Objet : Avis de l'État sur le projet de révision du PLU de la commune de Lentilly

Avis de l'État sur le PLU de la commune de Lentilly

Annexe 1 _ Réserves et remarques

OBJET Avis projet d'arrêt - PLU de LENTILLY

OUVRAGES RTE

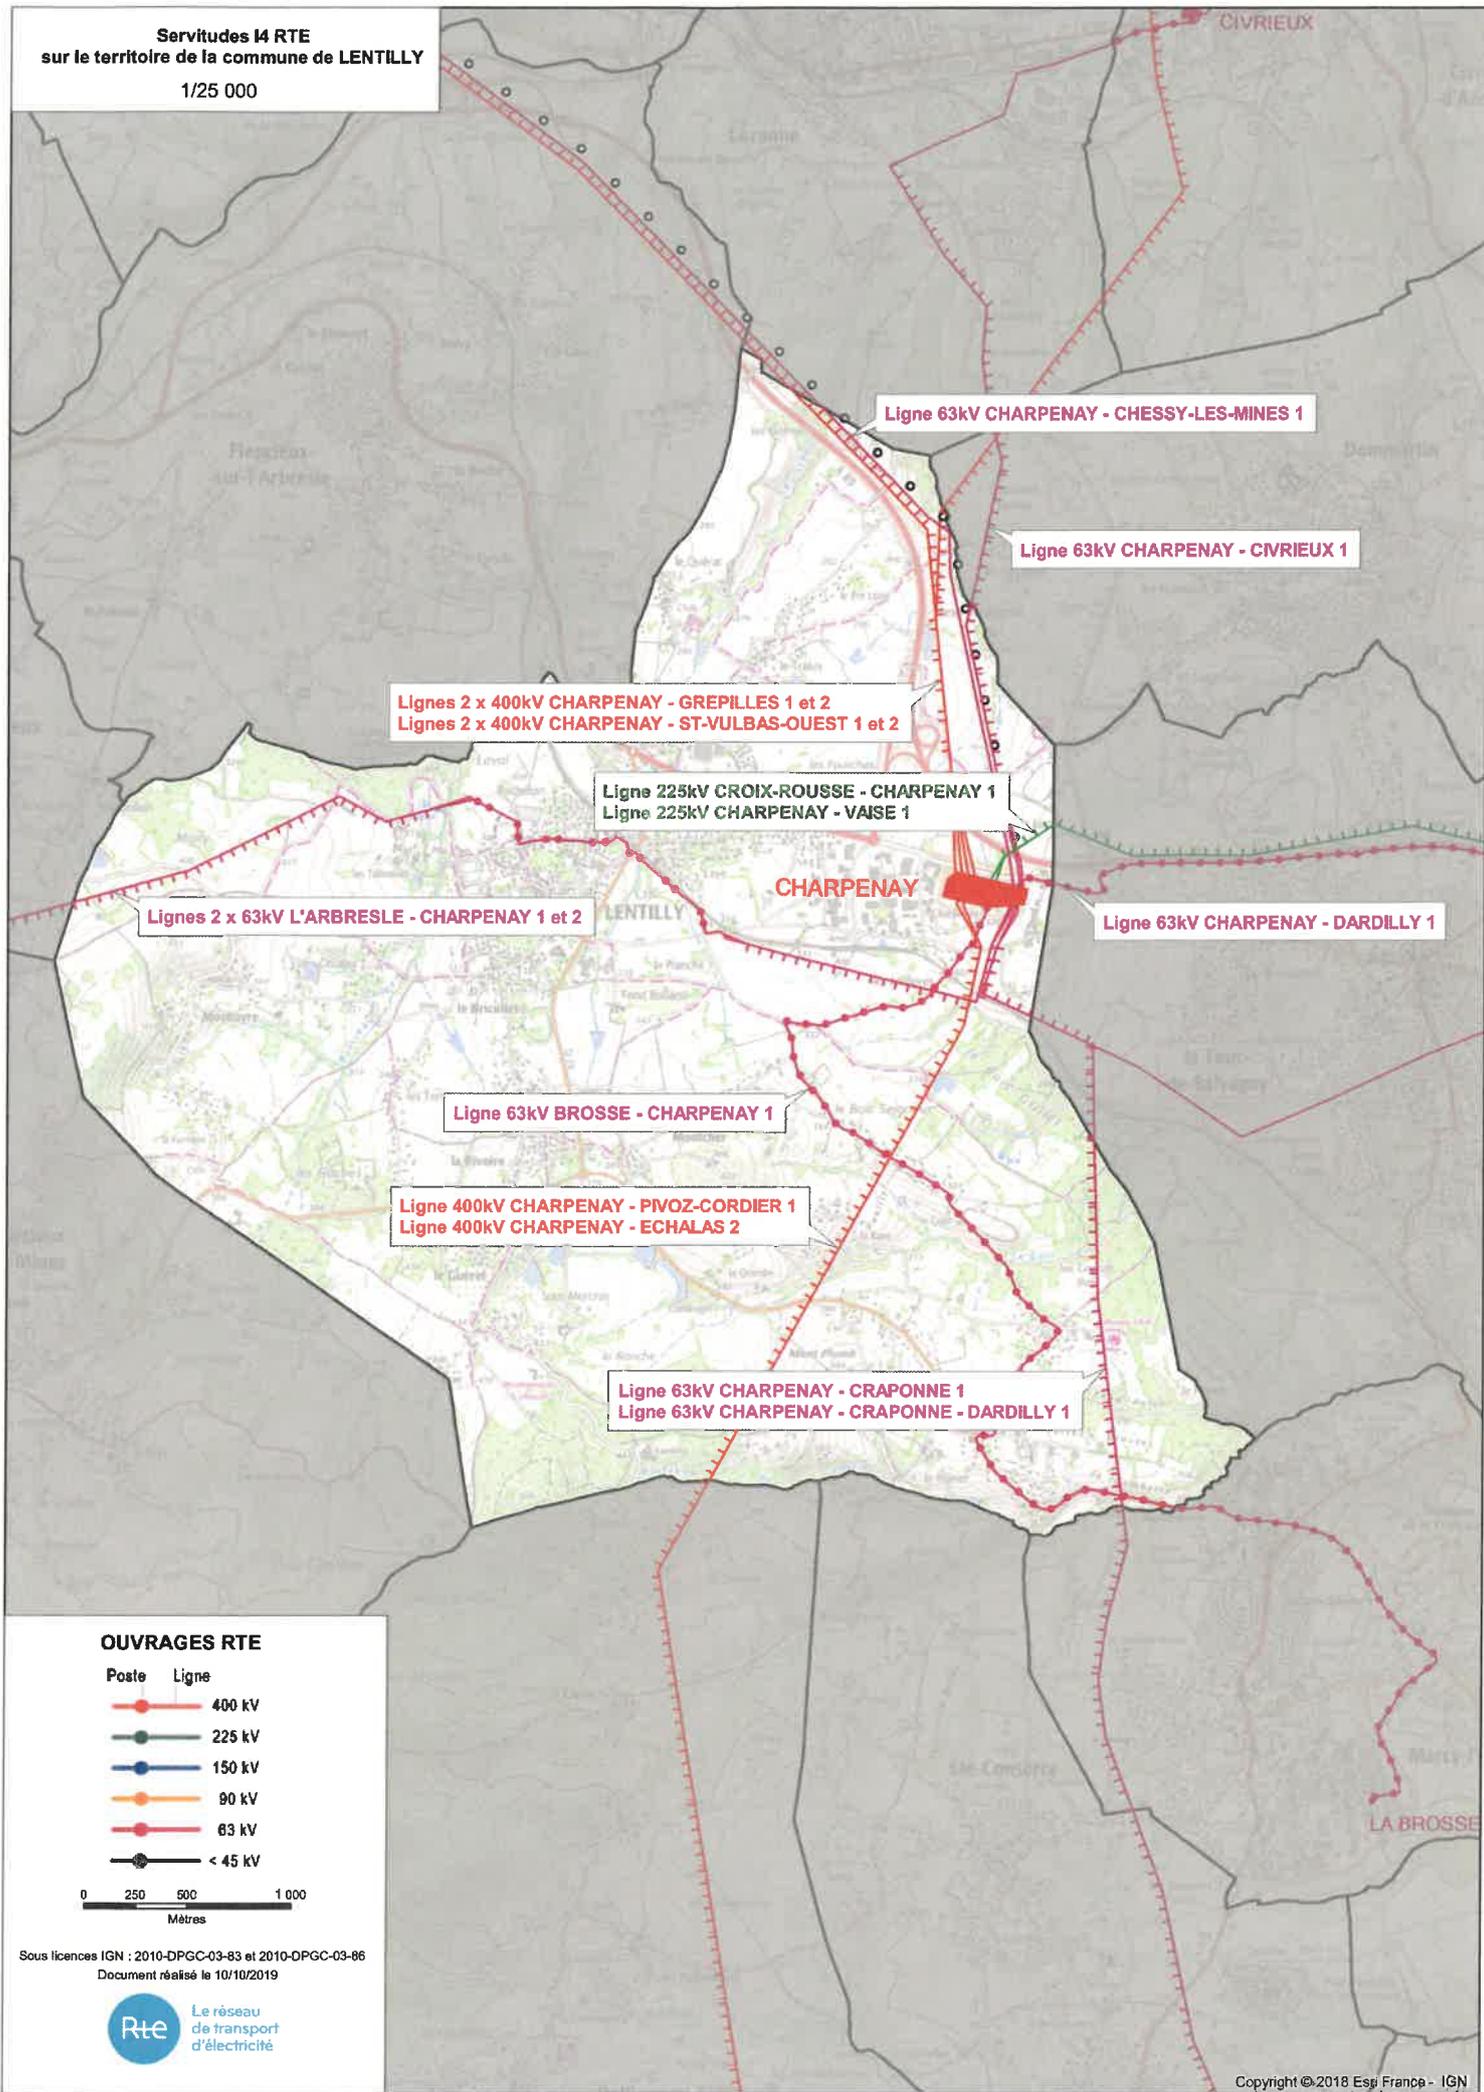
Certains ouvrages du réseau public de transport d'électricité sont situés en partie dans un Espace Boisé Classé (EBC).

RTE appelle tout particulièrement votre attention sur le fait que les servitudes I4 ne sont pas compatibles avec un Espace Boisé Classé et que dans le cas d'une présence de ligne, un déclassement du bois s'impose.

Nous vous demandons que sur les documents graphiques, le report du tracé des ouvrages suivants soit réalisé de façon à faire apparaître clairement, par un surlignage sans ambiguïté, l'axe des implantations d'ouvrages, et que soient retranchés des espaces boisés classés, des bandes suivantes :

- 5 m de large de part et d'autre de l'axe des lignes souterraines
- 30 m de large de part et d'autre de l'axe des lignes 63 000 Volts
- 40 m de large de part et d'autre de l'axe des lignes 2 x 63 000 Volts
- 80 m de large de part et d'autre de l'axe des lignes 2 x 225 000 Volts
- 100 m de large de part et d'autre de l'axe des lignes 2 x 400 000 Volts

Conformément à ces indications, nous vous demandons de bien vouloir procéder au déclassement des EBC au niveau des lieux-dits « Les Mollières », « Bois Grillet », « La Rave », et « Les Grands Bois » et près de la limite communale de POLLIONNAY.
